Servicemeddelande

Rätt inkoppling av radio-
förstärkare.

200, årsmodell 1991-

Radioförstärkare HA 2120 och HA 4120.

HA 2120
HA 4120

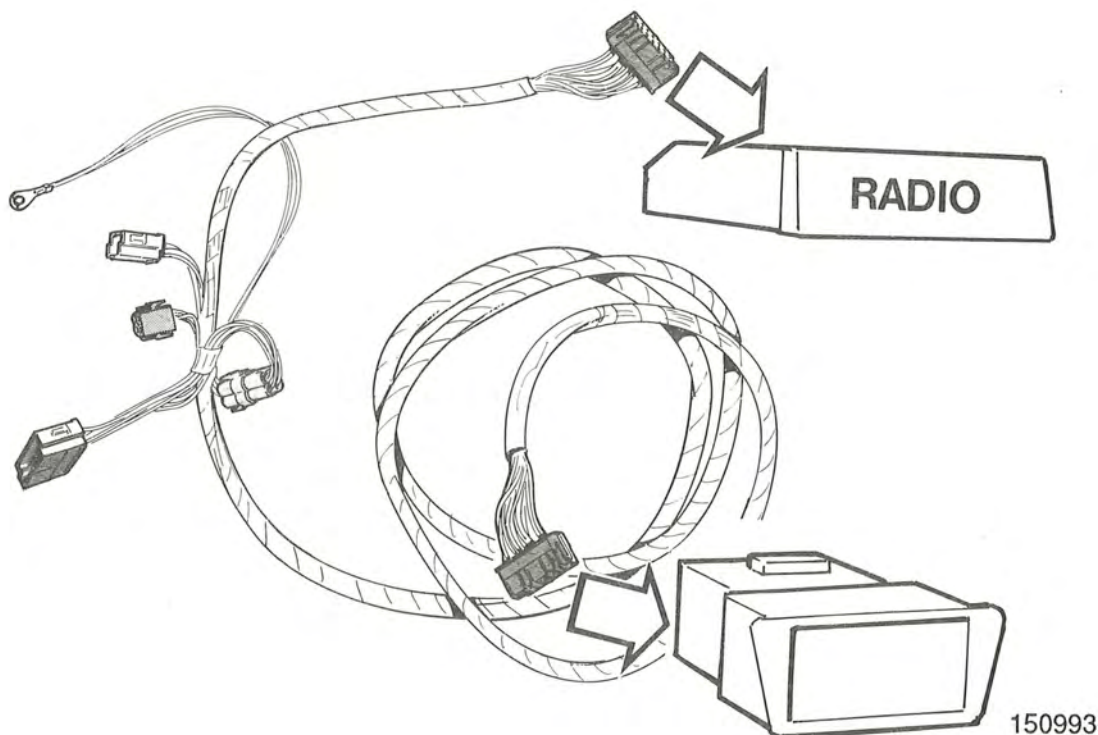
I monteringsanvisningen P-3-395-9 (Juli -90) som bipackas rubricerade förstärkare behöver informationen kompletteras under punkt 13 (Alt. 2).

Det är viktigt att rätt kontaktstycke kopplas till radion resp. förstärkaren .
Om man kopplar fel förstörs förstärkaren!

Observera att det är kontaktstycket på den **långa** ledningen som ska anslutas till förstärkaren. (Se bilden nedan.)
